パブリックコメントの結果

パブリックコメント実施結果

【募集意見1】 路面電車の将来のネットワーク候補路線(案)

➤ 募集意見1 路面電車の将来のネットワーク候補路線(案)について

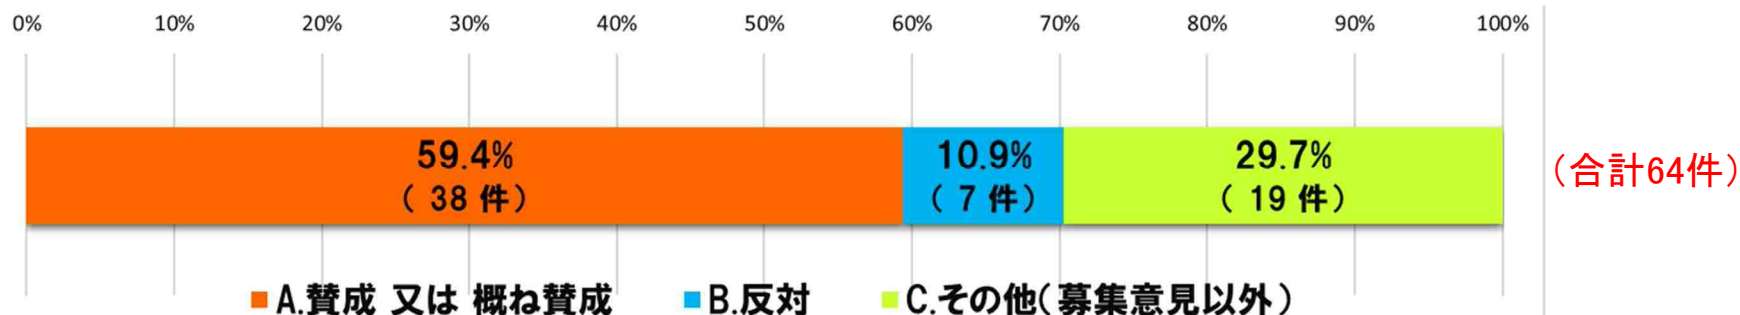
意見内容	いただいたご意見(要約)
賛成 又は 概ね賛成	<ul style="list-style-type: none"> 案については全面的に賛成。 いずれの路線も整備は必須だと考える。 都心内を回遊する路面電車ネットワークの構築は、実現性の高い案であり、全提案ルートの10年以内の実現を期待する。 候補路線としては概ね妥当だが、区間⑦②⑤は不要。 候補路線としては概ね妥当だが、区間⑦を岡南方面まで延伸することを検討してもらいたい。 思い切って、大雲寺以南の既存路線を廃止し、大雲寺～清輝橋区間の道路を上下3車線化すべき。 環状化を無理にする必要はない。区間③④がなくても、区間①を水道局付近まで延長すれば十分。 岡山駅～大元駅～問屋町経由の北長瀬駅線が必要。 区間⑤は短い。城下交差点を北進し、後樂園口や就実高校を終点とする路線が必要。 区間⑥については、JR津山線を半田山や玉柏付近までLRT化することとセットで検討すべき。 西口に路面電車の環状線を整備すべき。
反対	<ul style="list-style-type: none"> 全て不要。現状の路面電車も廃止すべき。 今後の急激な社会環境変化に対応できるバスや自動運転車を優先すべき。 税金を使って、現在以上に延伸することは反対。 いずれのルートにも無理があり、現実的ではない。 バス、タクシー、コミュニティバスを環状化、均一運賃にするなど、既存インフラを有効活用すべき。
その他 (※募集意見以外の 内容について記載)	<ul style="list-style-type: none"> 環状化は既存路線のネットワーク機能が向上するためメリットが大きいと思うが、車線減少等による渋滞の懸念もあるため、中心部への車の流入を減らす施策(環状道路の早期整備、JR各駅でのP&R等)も併せて進めるべき。 全電停に電車の到着時刻がわかる設備を整備すべき。

➤ 募集意見2 実現可能性・区間別優先順位の考え方(案)について

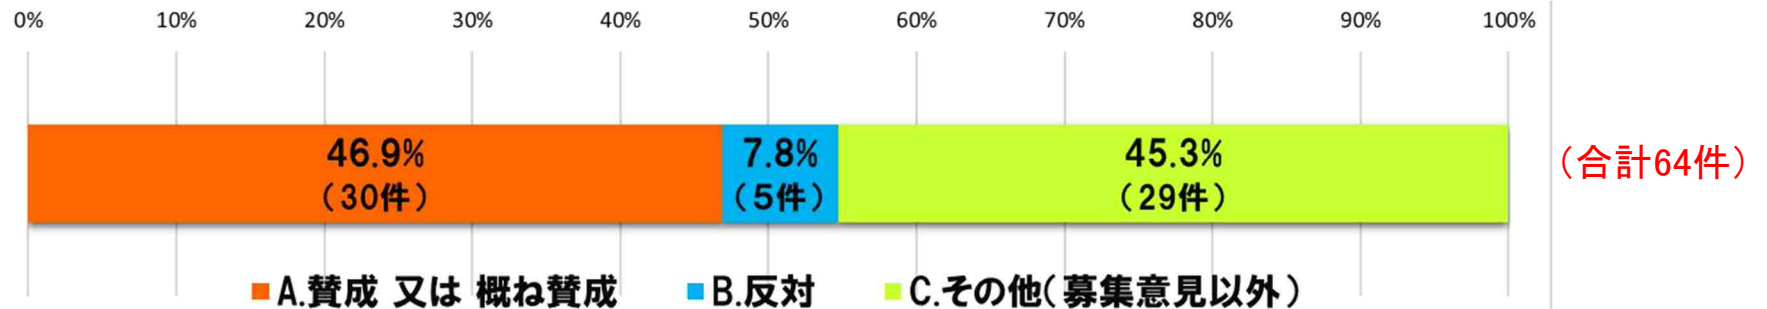
意見内容	いただいたご意見(要約)
賛成 又は 概ね賛成	<ul style="list-style-type: none"> 短期、中期、長期の考え方は概ね妥当な計画。 区間④の環状ルートを最優先とするのは非常に実現性が高い。芸術創造劇場の開業から1年以内の供用を目標とすれば、まちづくりへの効果も大きい。 岡山駅前広場への乗り入れは後回しにして、区間④を先に整備してほしい。 区間⑤を優先的に整備すべき。岡山駅前広場への乗り入れができれば、観光客はまず後樂園や岡山城を目指す。観光第一。 国道53号の渋滞がひどいので、区間⑥の岡山大学への延伸を優先すべき。 区間①②´はニーズもあり、採算性も取れるため、短期でもよい。 環状線内の運賃は一律100円としてほしい。区間①③④⑤は岡山駅前広場乗り入れと同時供用を検討してほしい。
反対	<ul style="list-style-type: none"> MaaSやBRT化を進めるべき。 一民間企業に特別な税金投入は絶対反対。費用対効果や採算性の面でも疑問。 路面電車の延伸計画は行政側が計画するべきではない。運営会社が必要に応じて適切に計画すべきもの。
その他 (※募集意見以外の 内容について記載)	<ul style="list-style-type: none"> 区間⑥は津山線を活用して、LRT化した桃太郎線の路面電車をそのまま乗り入れることとし、桃太郎線のLRT化との同時開業を期待する。 JR駅へのフィーダーバス等の整備を含むモビリティマネジメントと並行して検討すべき。 新京橋西詰から西大寺町は単線を中央分離帯に設置すれば、新京橋西詰と西大寺町の東山線合流点ともに、信号処理が容易で、交通量への影響も少ない。

➤ 募集意見3 その他、路面電車の将来のネットワークについて

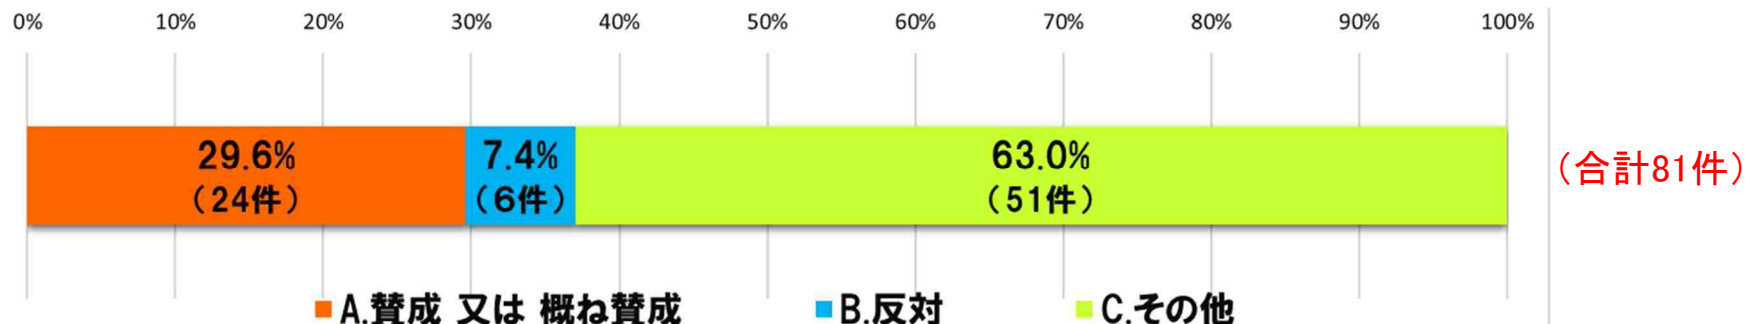
意見内容	いただいたご意見（要約）
賛成 又は 概ね賛成	<ul style="list-style-type: none"> 東京、大阪、名古屋、ソウル、パリ、いずれも地下鉄や電車が発達していて、土地勘がない人でも気軽に目的地に移動できる。岡山市の街の規模を考えると地下鉄はコスト的に厳しいとしても、路面電車やBRTなら身の丈に合った公共交通機関になると思う。 まずは「都心」中心の環状化をやりましょう。必ず岡山市の地方都市としての魅力アップ、価値アップにつながります。 万成から三門の環状線未整備区間が整備され、運動公園一帯の渋滞緩和の見通しが立ったタイミングで岡山大学～岡山中央病院・岡山商科大学～津高・岡山IC～岡山空港の区間も検討してほしい。
反対	<ul style="list-style-type: none"> 現状の路面電車も廃止すべき。市がさらなる指導力を発揮し、バス路線のシンプル化（来岡者にでも分かりやすく、高利便）を図ることが先。 路面電車は戦後、車のない時代の市民の足だった。その後、自動車の発達で状況が変わった。今の岡電の範囲では、めぐりんや岡電のバスの循環で十分だと思う。むしろ、軌道が道路を占拠し迷惑だ。
その他	<ul style="list-style-type: none"> 路面電車とバスの住み分けをこれからどのようにするのかについて、これから真摯に議論してもらいたい。 公共工事は経済性だけではなく、住民の利便性向上も重要な意思決定の要素だと思います。 単線での整備を想定しているが、道路上の軌道であれば、信号等の影響を受け、定時運行が難しいと考えられる。一方通行にするなら話は別だが、双方向に走らせるのであれば、複線で整備すべき。 蓄電池車の導入を検討すれば、架線設備が一部で省略できるのではないのでしょうか。
